リサイクル燃料貯蔵株式会社	
提出日	2022年2月25日
管理表No.	0209-38 改訂00

項目	コメント内容
計測制御 (第17条)	ハ-1, 2, 3 頁 (蓋間圧力検出器, 表面温度検出器, 給排気温度検出器の各要目表) (PDF118, 119, 120) について, 各頁の※1 では「既設工認では「〇〇監視装置」と記載」と説明があり, 今回の申請で監視装置の名称を検出器に修正しているように見えるが, 別添 I P30 (PDF37), 添付書類 3 添付 9P8, 9 (PDF2167, 2168), 同添付 12P18 (PDF2512) 等でまだ「監視装置」の記載説明中にあり, この関係性を説明すること。(修正忘れか, 意図的なのか説明すること)

第4図 蓋間圧力監視装置の構成

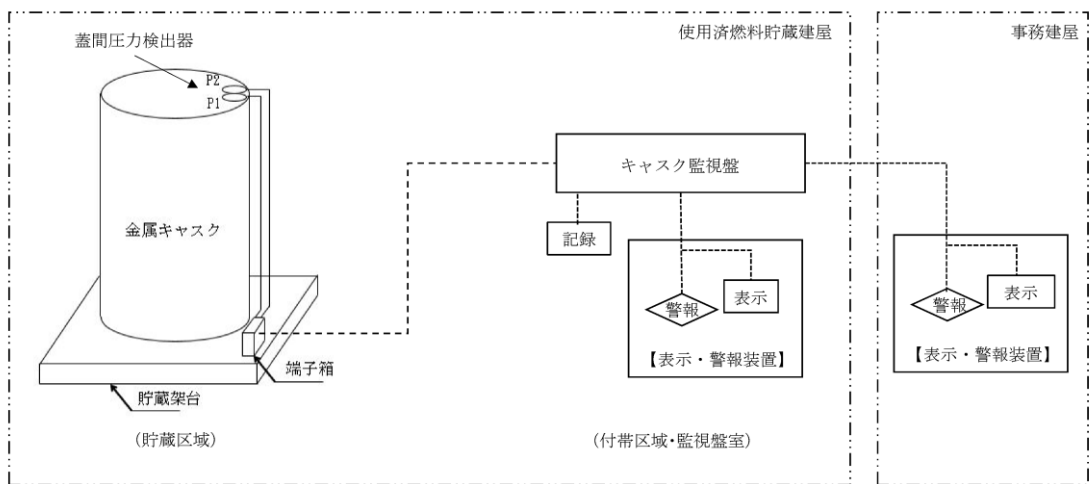
⑥-1, ⑥-2 は, 金属キャスクの蓋間圧力の監視の全体構成を示すものであることから,

⑥-1 PDF671 (添付 2-1-1 金属キャスクの閉じ込めに関する説明書 P1)

⑥-2 PDF676 (添付 2-1-1 金属キャスクの閉じ込めに関する説明書 P6)

「蓋間圧力監視装置の構成」を「蓋間圧力の監視系統の構成」に修正する。
